福島第二原子力発電所原子炉施設保安規定変更認可申請書

(1) 福島第二原子力発電所 1 号炉, 2 号炉, 3 号炉及び 4 号炉の廃止措置に伴う変更
福島第二原子力発電所 1 号炉, 2 号炉, 3 号炉及び 4 号炉は, 令和元年 9 月 30 日をもって運転終了し, 令和 2 年 5 月 29 日に核原料物質, 核燃料物質及び原子炉の規制に関する法律第 4 3 条の 3 の 3 4 第 2 項の規定に基づき, 廃止措置計画認可を申請した。

福島第二原子力発電所 原子炉施設保安規定変更比較表

図 2 4 - 1

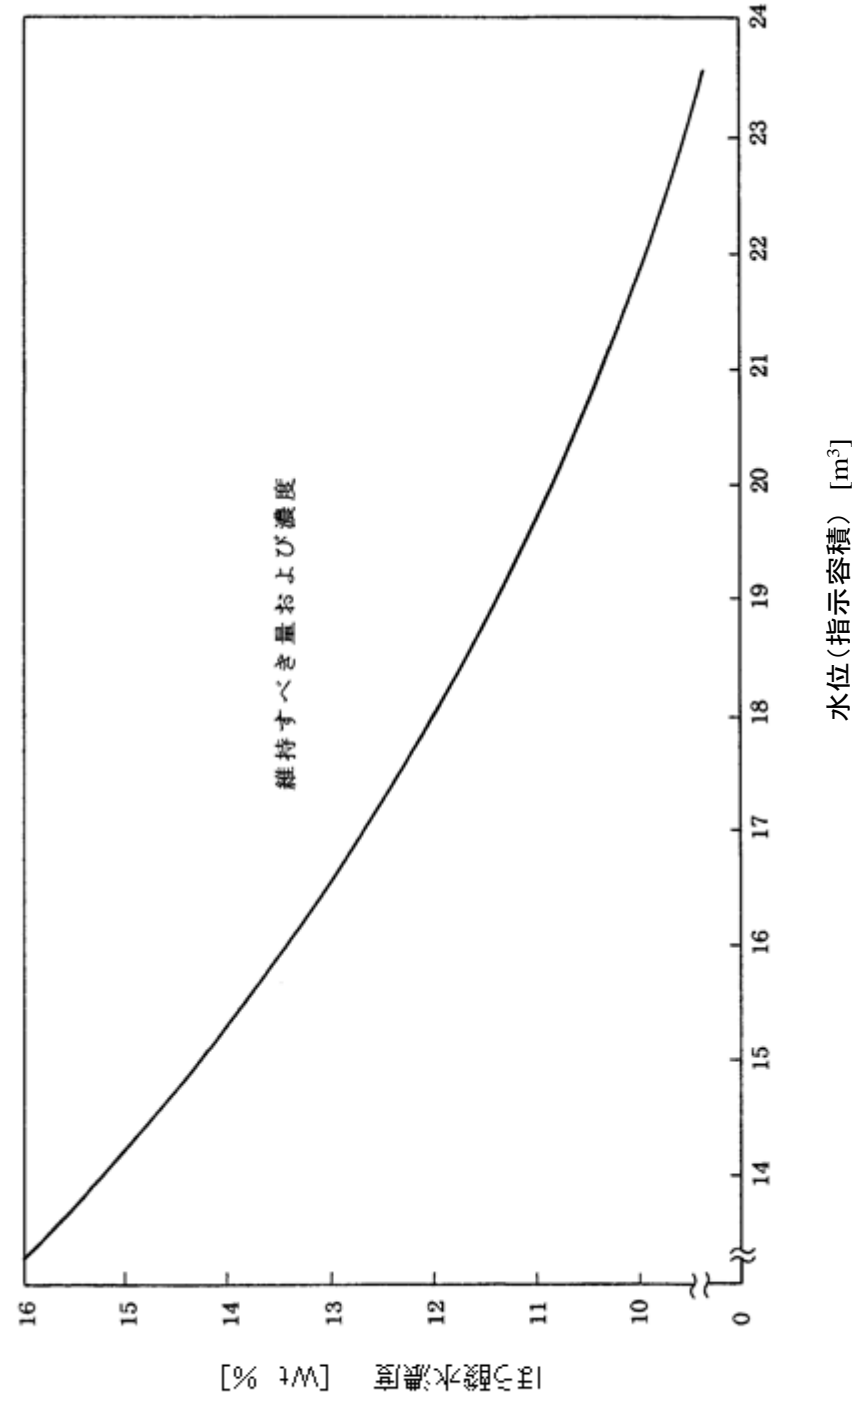
A. ほう酸水貯蔵タンクの水位及び温度が図24-1, 2の範囲内がない場合	A1. ほう酸水貯蔵タンクの水位及び温度を図24-1, 2の範囲内に復旧する。	3日間																										
B. ほう酸水注入系が動作不能な場合	B1. ほう酸水注入系を復旧する。	8時間

福島第二原子力発電所 1 号炉, 2 号炉, 3 号炉及び 4 号炉の廃止措置に伴う変更

図 2 4 - 2

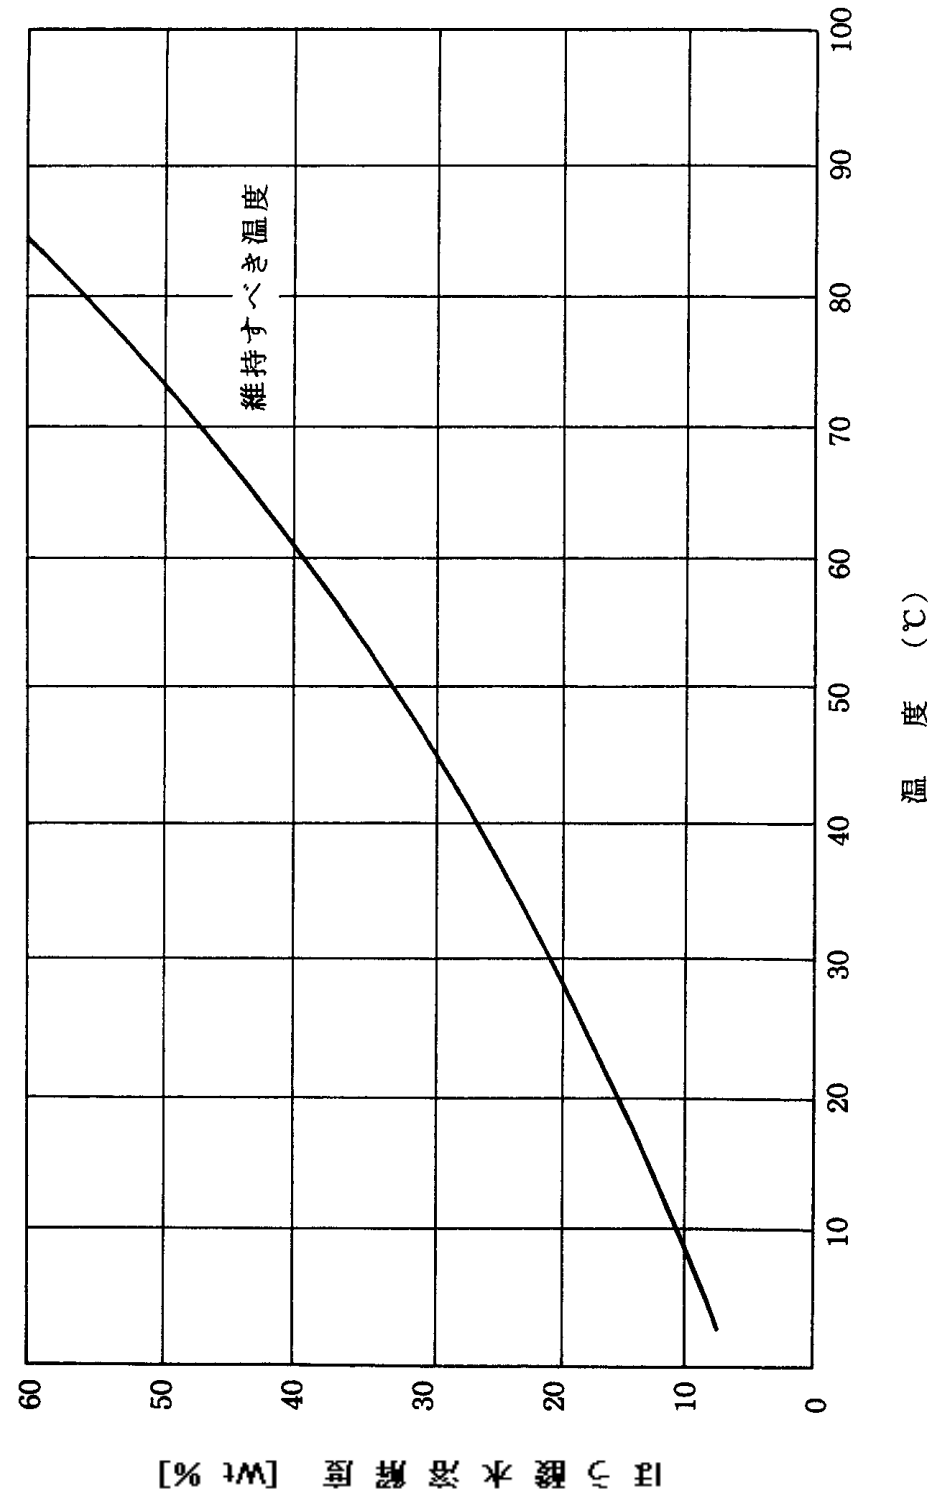
福島第二原子力発電所 1号炉, 2号炉, 3号炉及び4号炉の廃止措置に伴う変更

図 2.6

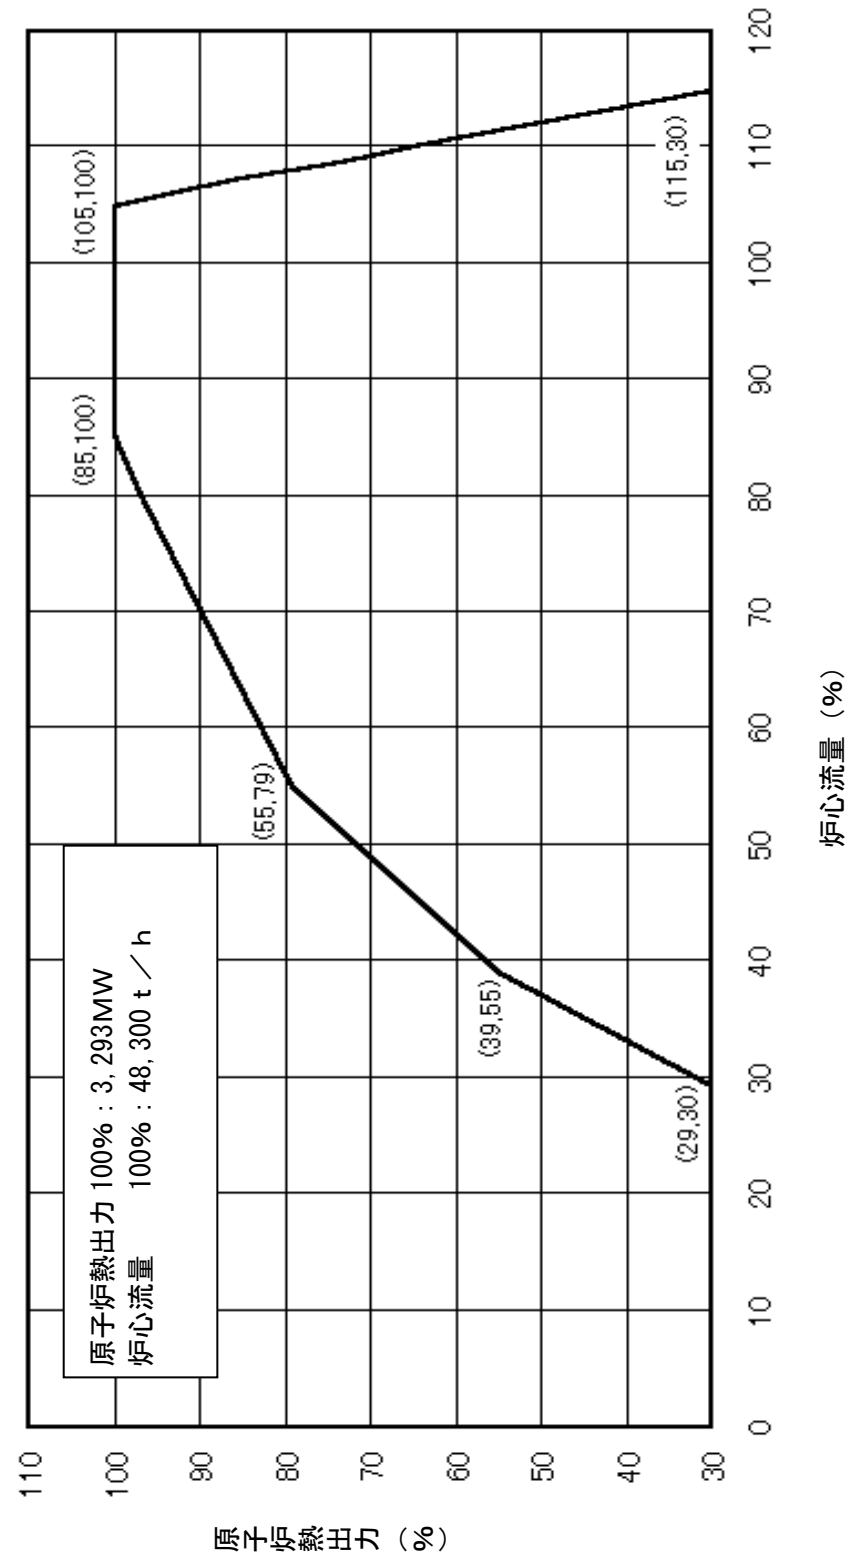
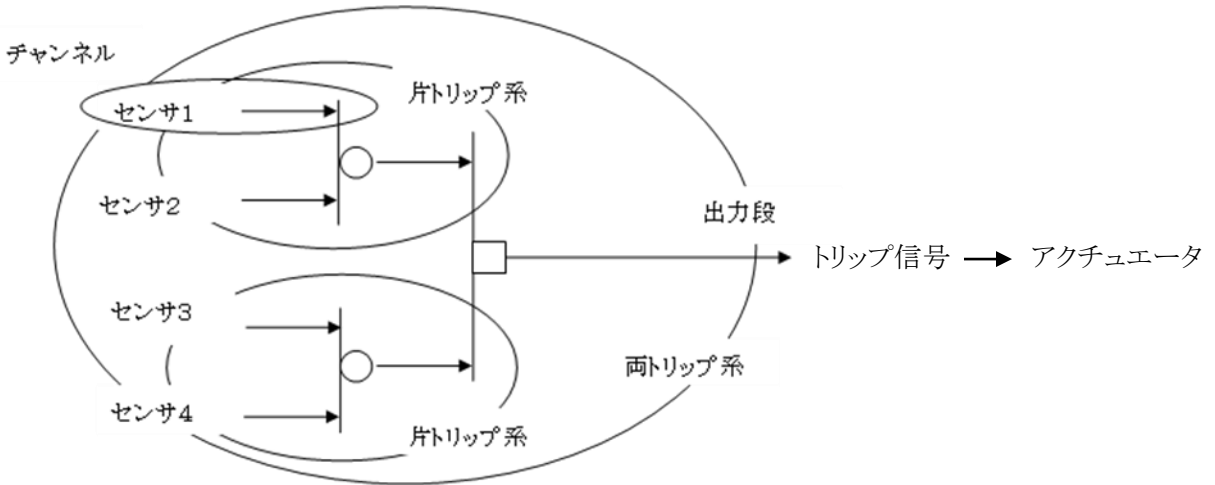
条 件	要求される措置	完了時間																
A. 運転上の制限を満足していないと判断した場合	A1. 制限値以内に復旧する措置 ^{※1} を開始する。	速やかに																
項目	運転上の制限																	
原子炉熱出力及び炉心流量	図26に定める運転範囲にあること																	
条 件	要求される措置	完了時間

福島第二原子力発電所 1号炉, 2号炉, 3号炉及び4号炉の廃止措置に伴う変更

図27

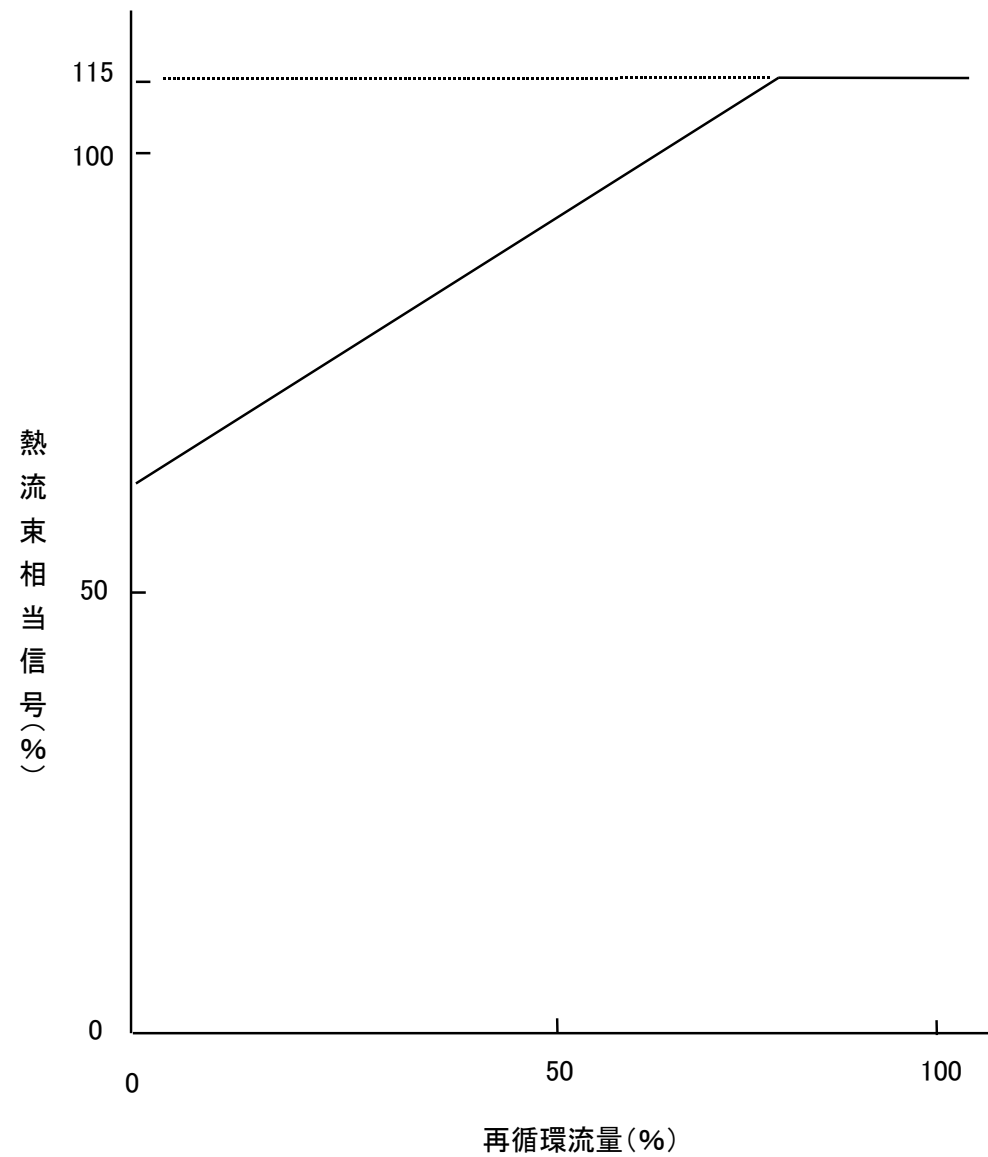
福島第二原子力発電所1号炉，2号炉，3号炉及び4号炉の廃止措置に伴う変更

(注)熱流束相当信号は、再循環流量 $W_d(\%)$ に対して、
 $0.72W_d + 54$ により設定する。
 ただし、最大値は115とする。
